| 美浜発電所コメント回答資料 | |
| 提出年月日 | 2022年 1月 7日 |

美浜発電所1, 2号炉
廃止措置計画変更認可申請及び原子炉施設保安規定
変更申請のコメント回答

関西電力株式会社

「原子炉領域」の解体撤去手順及び工法案について

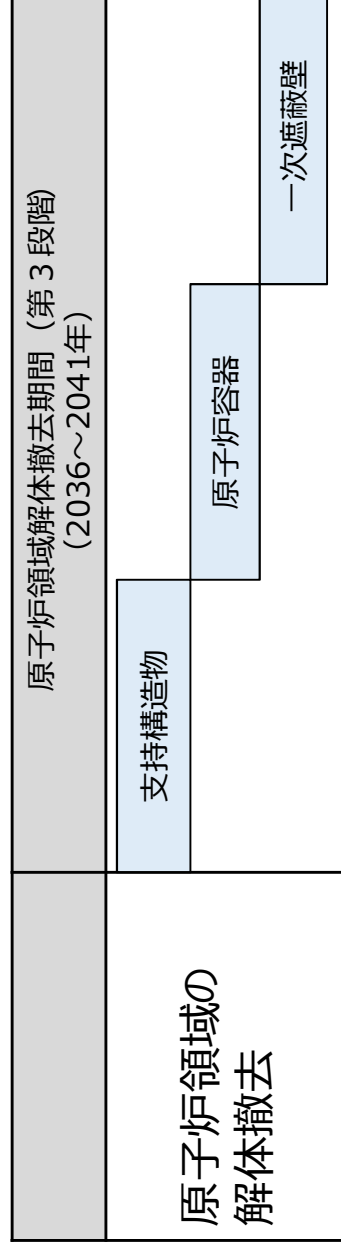
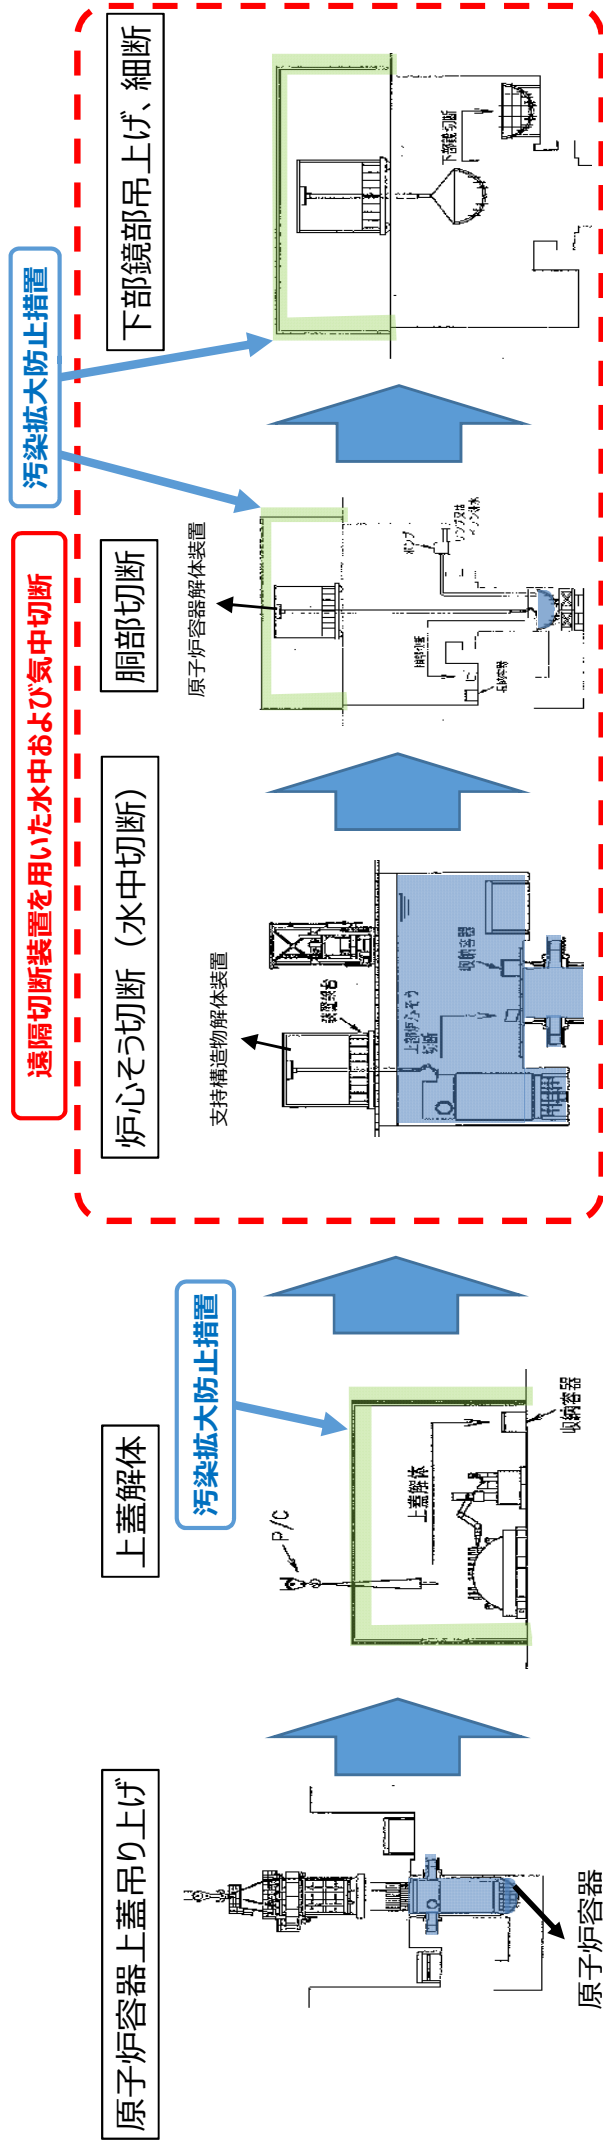
原子炉領域は、支持構造物、原子炉容器及び一次遮蔽壁の順に解体する。解体工法については、将来の技術の発展等も踏まえ、安全かつ合理的な工法を選定する。

キャビティに水を張り、キャビティ内の架台に支持構造物を設置し、遠隔操作で専用の解体装置を用いて容器に収納可能な大きさまで水中で機械的切断し、容器に収納する。

キャビティ水張り時に原子炉容器上蓋を吊り上げ、EL.10.0Mのフロア上で解体する。

キャビティ水抜き後、原子炉容器内の水を抜きながら、遠隔操作で専用の解体装置を用いて容器に収納可能な大きさまで気中で熱的もしくは機械的切断し、容器に収納する。

原子炉容器解体後に放射線量の高い炉心周辺のコンクリートは、ワイヤー切断もしくは大型コアボローリング法により遠隔操作で切り出し、気中で切断して容器に収納する。線量の低い外側のコンクリートは、はつり用重機等を用いて解体する。

コメント回答No.13-1-1-13R1

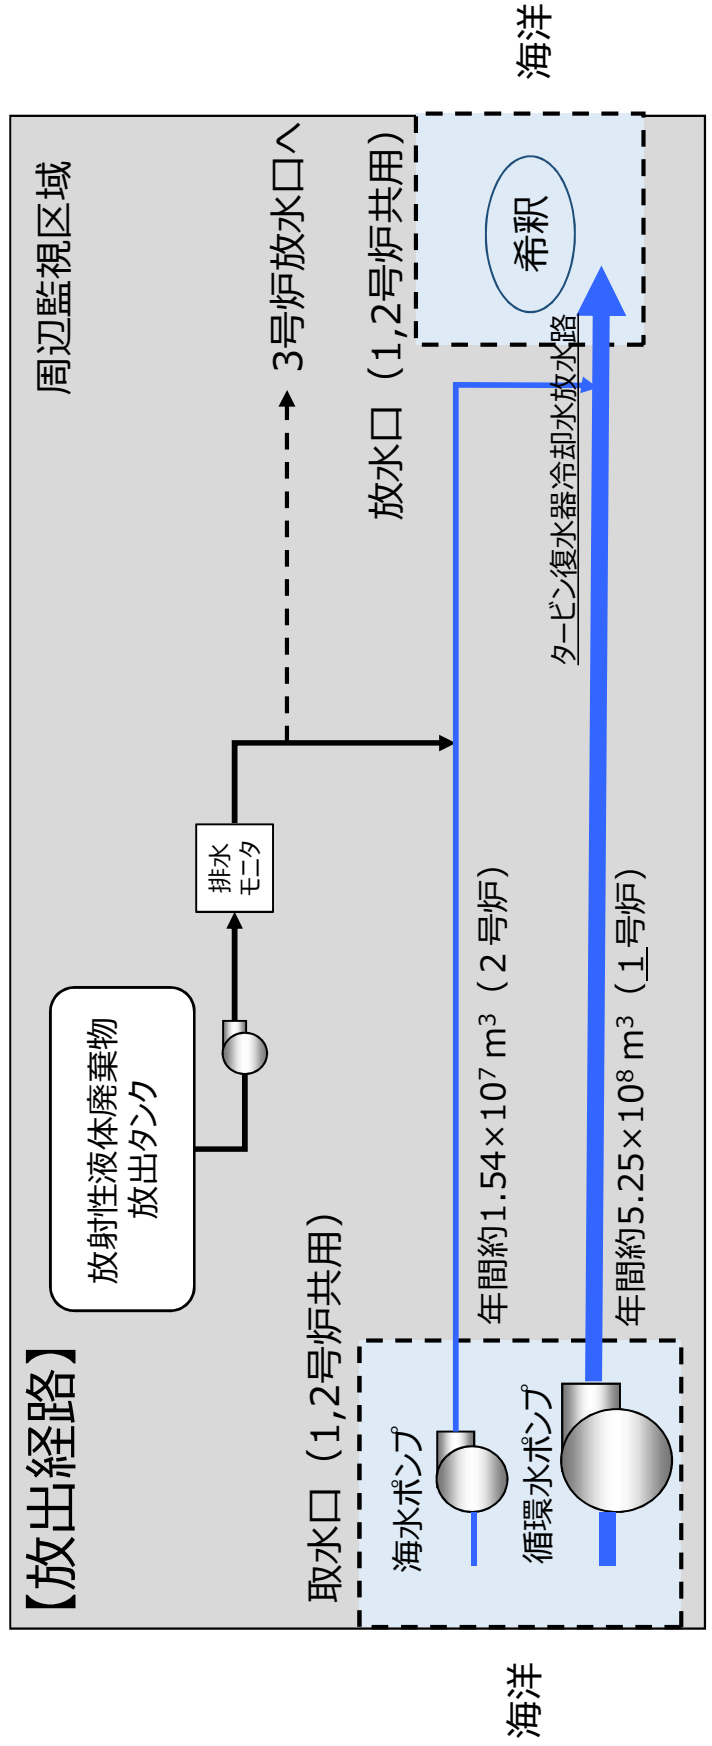
放射性液体廃棄物の放出時は、海水ポンプ及び（又は）循環水ポンプにより取水し、放水口で放出する海水を希釈水としている。今回申請の廃止措置計画添付書類三における平常時の一般公衆への被ばく評価では、1,2号炉放水口の希釈水に利用するポンプとして2号炉海水ポンプの流量を希釈水量として設定（定格流量 $2,200\text{m}^3/\text{h} \times 8,760\text{h} \times 0.8 = \text{約}1.54 \times 10^7\text{m}^3/\text{年}$ ）し、年間の放射放射性液体廃棄物の放出量を年間の希釈水量で除して海水中の放射放射性物質濃度を計算している（海洋における希釈は考慮していない）。

この海水中の放射放射性物質濃度は、保守的に評価した年間の放射放射性液体廃棄物の放出量から設定しており、実際の運用においては、保安規定に基づき放出前タンク内の放射放射性物質（主要ガンマ線放出核種）濃度をサンプリングによりあらかじめ確認し、放出量が保安規定に定める放出管理目標値を超えないよう、また、海水中の放射放射性物質濃度が法令に定める濃度限度を超えないよう希釈水量が確保できることを確認して放出することとしている。

なお、2号炉海水ポンプ等、1,2号炉において希釈に用いる設備は、保安規定に定める「その他自ら定める設備」として維持管理し、放射性液体廃棄物放出タンク（廃液蒸留水タンク等）、排水モニタ及びタービン復水器冷却水路については性能維持施設として維持管理する。
